改善箇所説明図

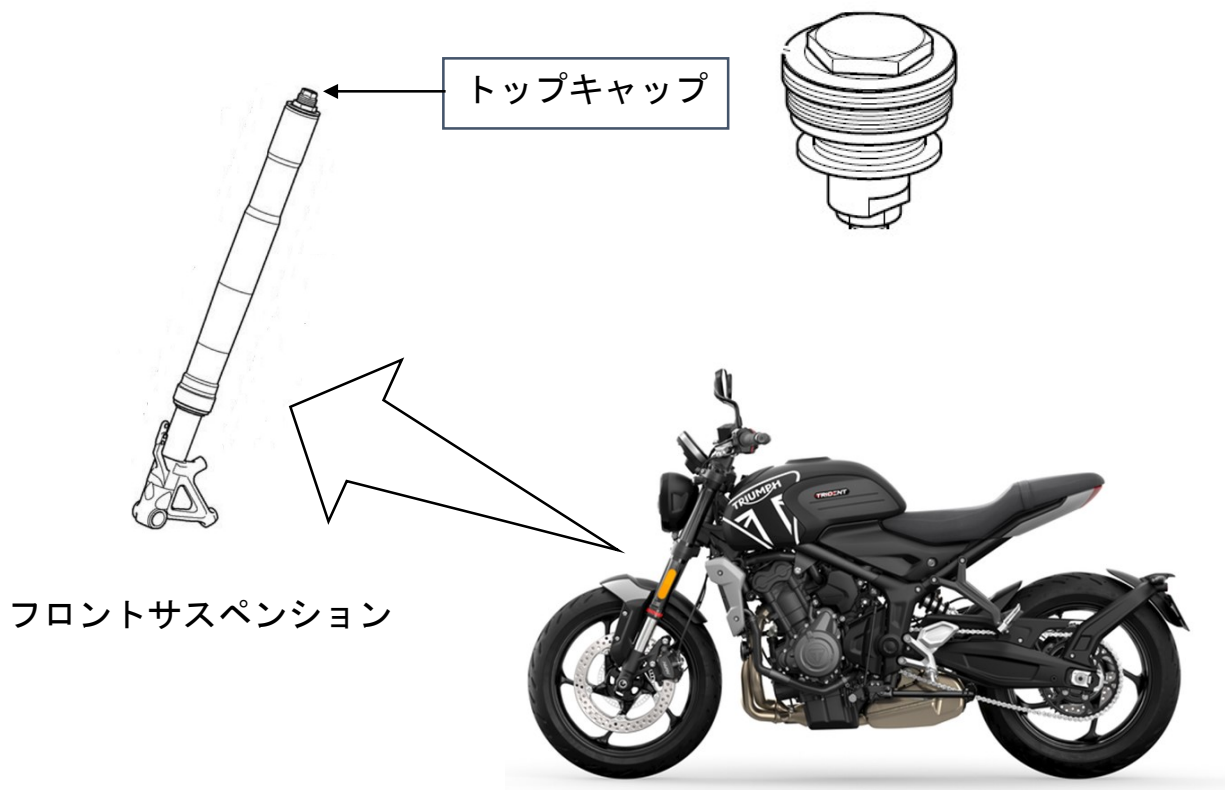
基準不適合発生箇所

フロントサスペンションのトップキャップにおいて、製造加工が不適切なため、当該キャップの固定が不十分なものがある。

そのため、そのままの状態で使用を続けると走行振動等によりトップキャップが外れ、サスペンションが機能なくなり、走行不能になるおそれがある。

全車両、サスペンションの製造ロット番号を確認する。対象ロットのサスペンションはトップキャップを正規品に交換する。

識別 対策後は車台番号末尾付近に黄色のペイントマークを塗布する。
